DODATEK Č.4 SMLOUVY O DÍLO

Ul. Masarykova, Trnovany – I. etapa (Jezevčík) včetně VO

ZDŮVODNĚNÍ ZMĚNY Č. 4 SPOLEČNÉ STANOVISKO

„UL. MASARYKOVA, TRNOVANY – I. ETAPA (JEZEVČÍK)
VČETNĚ VO“

2. Výměna kanalizačního kónusu za zákrytovou desku (2ks) - km 0,096; 0,303

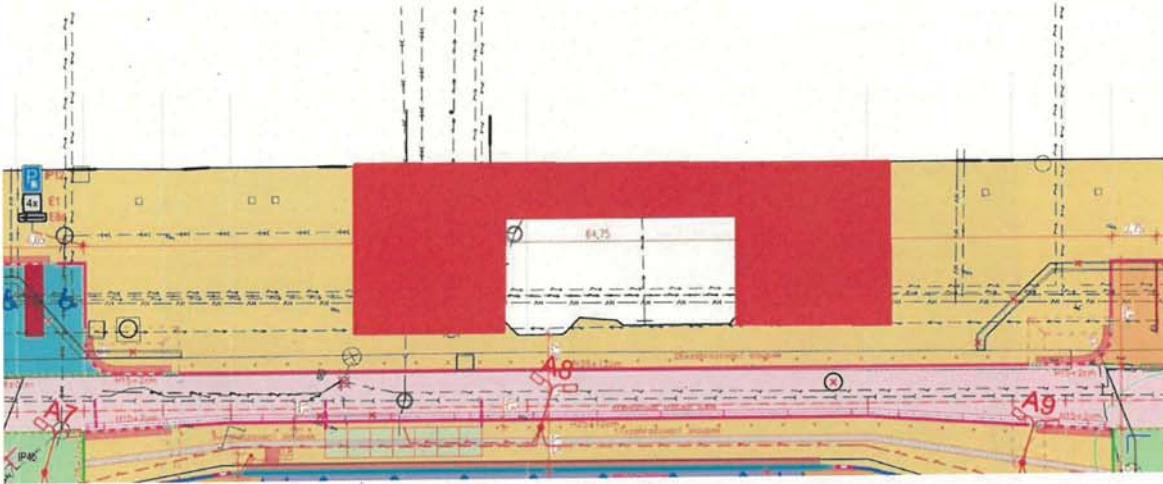
- V km 0,096 v komunikaci byla zjištěna poškozený kanalizační kónus, navrhujeme výměny za zákrytovou desku kvůli výškovým poměrům. To stejné platí i u kanalizačního poklopu v km 0,303 pouze ten se nachází na rozmezí parkovacího stání a chodníku

12. Záměna zámkové dlažby tloušťky 6cm za betonovou dlažbu tloušťky 4 cm – km 0,095

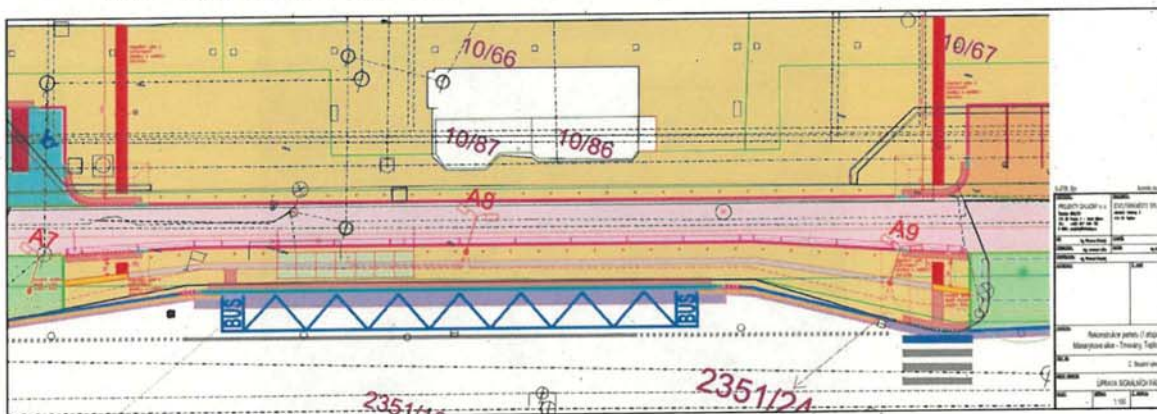
- Pod schody na ochoz budovy Jezevčik byl zastižen v chodníku beton, tento beton je nutné začistit a z důvodu výškového uspořádání vyměnit v tomto místě betonovou dlažbu tloušťky 6 cm za betonovou dlažbu tloušťky 4cm.

16. Doplnění zeminy do zeleného pásu po vybourání betonu

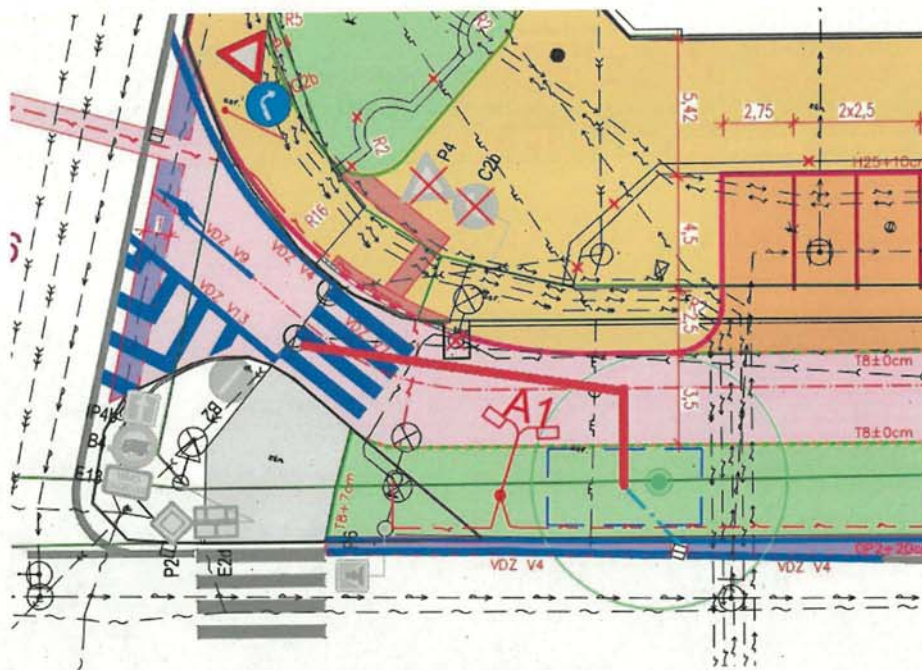
- Po odbourání betonu v zeleném pásu, vznikl prostor, který je před zahradnickými pracemi nutné zavozit vhodnou zeminou/ornicí.

19. Provedení kanalizačních poklopů na nalezených šachtách v zeleném pásu – km 0,197 – 0,386

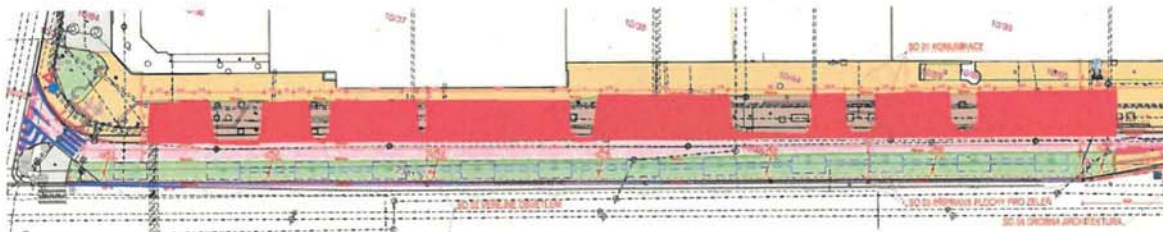
- V zeleném pásu po odbourání betonu nalezeny dvě šachty. Na tyto šachty je potřeba osadit kanalizační poklop.

21. Odkop zeminy místo bourání betonu v komunikaci – km 0,110 - KÚ

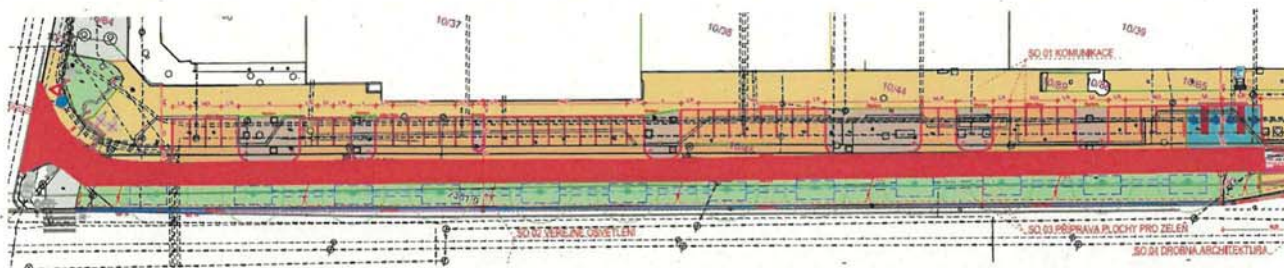
- Při provádění sanace AZ nebyl zastižen beton, jak předpokládala PD, ale zemina.

22. Odkop zeminy místo bourání betonu v prokořenitelném prostoru – km 0,110 - KÚ

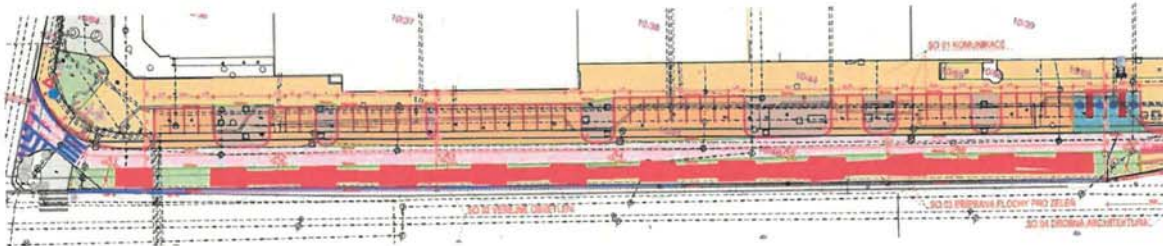
- Při provádění sanace AZ nebyl zastižen beton, jak předpokládala PD, ale zemina.
